RESOLUCION No.

POR MEDIO DE LA CUAL SE ACOGEN UNOS DISEÑOS (PLANOS Y MEMORIAS DE CÁLCULO) DE LA OBRA DE CAPTACIÓN Y CONTROL DE CAUDAL Y SE ADOPTAN OTRAS DETERMINACIONES.

1. Que mediante Resolución 131-0482-2016 del 24 de junio de 2016, notificada de manera personal el día 06 de julio de 2016, Cornare OTORGÓ CONCESIÓN DE AGUAS SUPERFICIALES, a la sociedad ROBERTO URIBE VÉLEZ & COMANDITARIOS (En Liquidación) con Nit 890913554-6, representada legalmente por el señor HUMBERTO URIBE POSADA, identificado con cédula de ciudadanía número 3.308.256, a través de su autorizado el señor JUAN CARLOS VÁSQUEZ VÉLEZ, identificado con cédula de ciudadanía número 70.555.793, en beneficio del predio con folio de matrícula inmobiliaria 017-39953, ubicado en la vereda San Nicolás del municipio de La Ceja del Tambo, un caudal total de 0.014 L/seg, a derivarse de la fuente "Bagabaga". Vigencia del permiso por el término de diez (10) años, contados a partir de la notificación del acto administrativo

Figura 1.1 Obra de control de caudal tipo vertedero

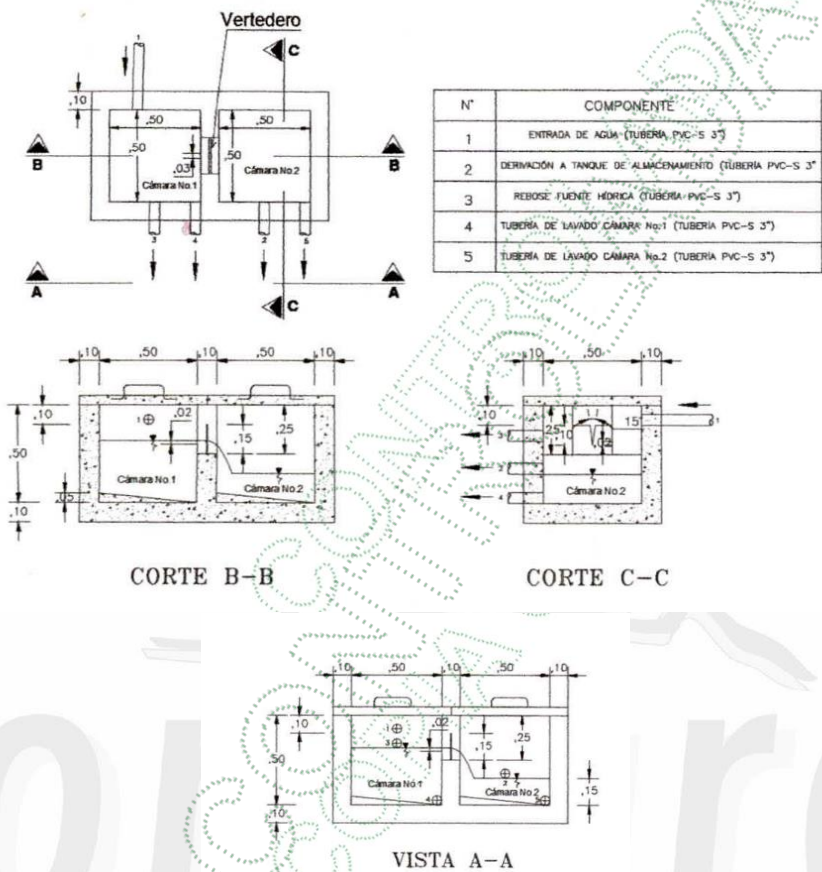
La captación corresponde a una bocatoma tipo dique en una fuente superficial de bajo caudal (quebrada Bagabaga), complementada con una **estructura de aforo y control** consistente en un **vertedero triangular (V-notch) de 60°**, el cual está diseñado para permitir únicamente el paso del caudal concesionado.

Esta ecuación corresponde a una **fórmula empírica aceptada para vertederos triangulares de 60°**, comúnmente utilizada en ingeniería hidráulica (referenciada en literatura técnica como el Manual de Hidráulica de Ven Te Chow y la norma ASTM D5242).

El cálculo fue verificado para una altura de lámina de **1,2 cm (0,012 m)**:

$$Q = 0,77 \cdot (0,012)^{2,47} = 0,0000138697 \text{ m}^3/\text{s} = 0,0138697 \text{ L/s}$$

El Resultado: Coincide con el valor reportado por el usuario: **0,014 L/s**

Se confirma que el cálculo es correcto, y el resultado es técnicamente válido.

La estructura cuenta con una caja de dos cámaras, vertedero tipo V-notch y rebose adicional. Las dimensiones corresponden al diseño requerido para flujos bajos, y los planos incluidos son legibles, con cortes y vistas explicativas. El tipo de obra y los materiales descritos son adecuados para la función de regulación de caudal superficial.

Incluye planos de cortes (A-A, B-B y C-C), vista general, y detalles del vertedero.

planteadas en la documentación, la obra construida presenta la capacidad hidráulica suficiente para derivar el caudal autorizado de 0,014 L/s. En consecuencia, se considera técnicamente viable ACOGER las memorias de cálculo y planos aportados mediante el radicado CE-18665-2024 del 01 de noviembre de 2024, en tanto estos cumplen con los criterios técnicos y normativos aplicables.

- Si bien la obra de captación y control de caudal se encuentra físicamente implementada, su aprobación está pendiente a la realización de una visita técnica con el propósito de verificar la integridad estructural y efectuar el aforo de la estructura hidráulica para la validación del caudal derivado...
